- ANLA - RESOLUCIÓN N° 000198 (12 FEB. 2024)

**“Por el cual se resuelve un recurso de reposición interpuesto contra la
Resolución 1973 del 05 de septiembre de 2023”**

Localización de coordenadas pozos de captación, Resolución 1973 de 2023 Fuente: Ecopetrol S.A, 2023

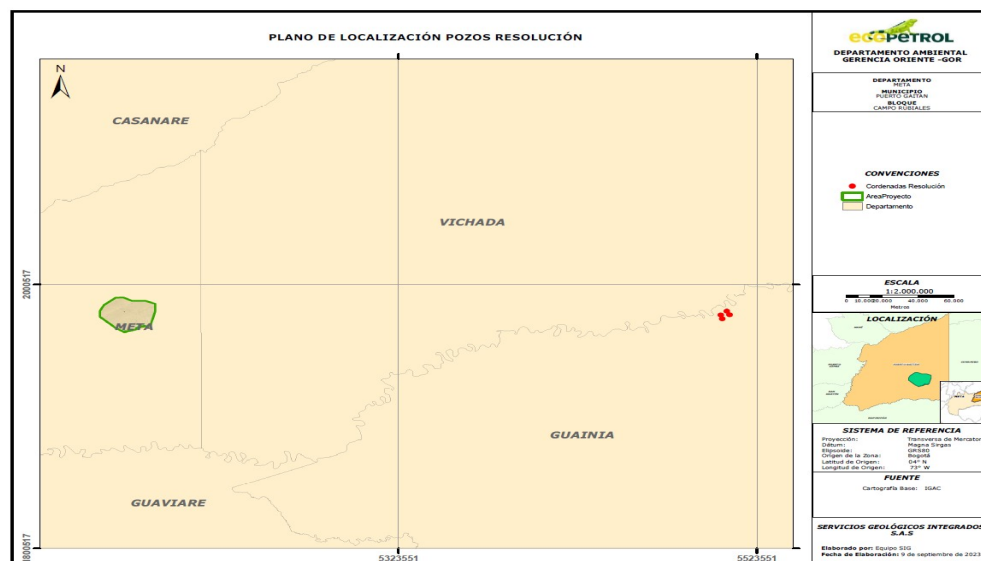
Los códigos MSB-LAM0019-001 y MSB-LAM0019-002 deben coincidir con los expuestos en el Artículo Primero de la Resolución 1973 de 5 de septiembre 2023, que son las coordenadas actuales de los pozos de agua subterránea de Batería 1 y Campamento Arrayanes de acuerdo con la siguiente tabla:

Ahora bien, las coordenadas relacionadas a la ubicación de los pozos de captación de agua subterránea de la Resolución 1973 de 5 de septiembre de 2023, registradas por la Autoridad Ambiental, denominados MSB-LAM0019-003, MSB-LAM0019-004, MSB-LAM0019-005, MSBLAM0019-006, MSB-LAM0019-007 y MSB-LAM0019-008, correspondientes a los pozos de, PASUB CPF1, PASUB 3 RB27, PASUB 4 PAD 4, PASUB 5 RB 47, PASUB CPF2 y PASUB 6 MI LLANURA, arrojan resultados de ubicación en el Departamento del Guainía, como se evidencia a continuación:

Así pues, teniendo en cuenta que existió un error de transcripción de la información referente a la ubicación de los pozos al acto administrativo, se considera viable técnicamente la modificación de la obligación en el sentido de ajustar las coordenadas de los puntos de monitoreo asociados a los pozos de captación de agua subterránea Batería 1, Campamento Arrayanes y demás PASUB. Es importante resaltar que las inconsistencias evidenciadas en las coordenadas de ubicación de los puntos que conforman la red de monitoreo de agua subterránea solo se asocian a aquellos que

Por lo anterior, esta Autoridad considera procedente modificar la tabla denominada “Localización Pozos de Captación de agua subterránea” del Artículo Segundo de la Resolución 1973 del 5 de septiembre de 2023, en el sentido de ajustar las coordenadas de los puntos de monitoreo asociados a los pozos de captación de agua subterránea.

Figura. Localización de pozos de captación de agua subterránea, Resolución 1717 de 2019

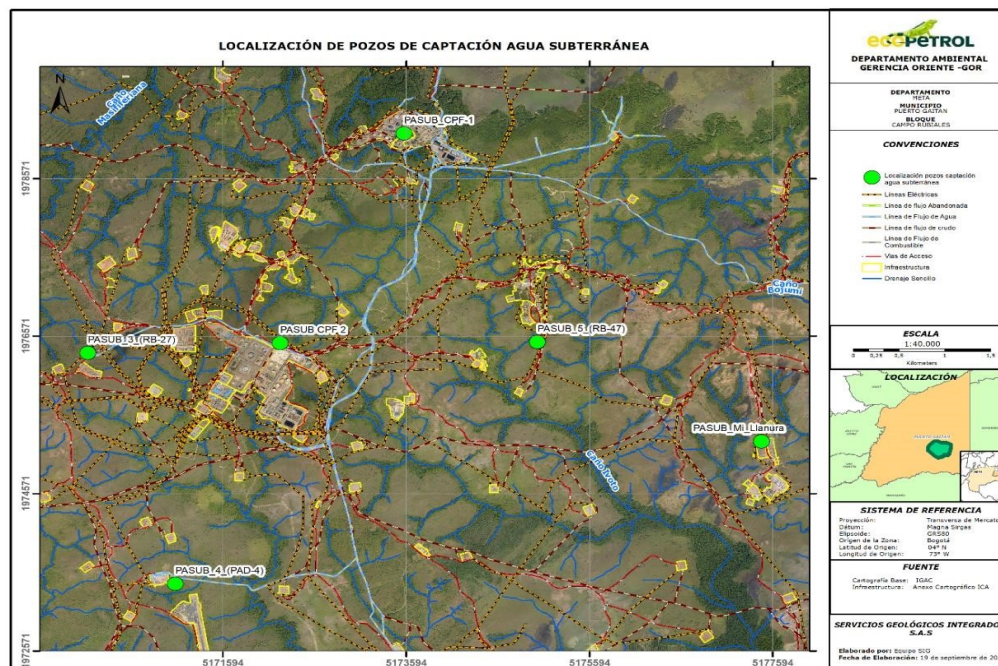
Frente a las coordenadas de los pozos PASUB CPF1, PASUB 3 RB27, PASUB 4 PAD 4, PASUB 5 RB 47, PASUB CPF2, y PASUB 6 MI LLANURA, en el Artículo Sexto de la Resolución 1717 de 30 de agosto de 2019, se determinan las siguientes:

Así las cosas, las coordenadas que coinciden con la ubicación de los pozos de captación de agua subterránea de Campo Rubiales, son las presentadas en el Informe de Cumplimiento Ambiental No. 24 por radicado 2023-620-029742-2 del 30 de junio de 2023 y presentadas a continuación:
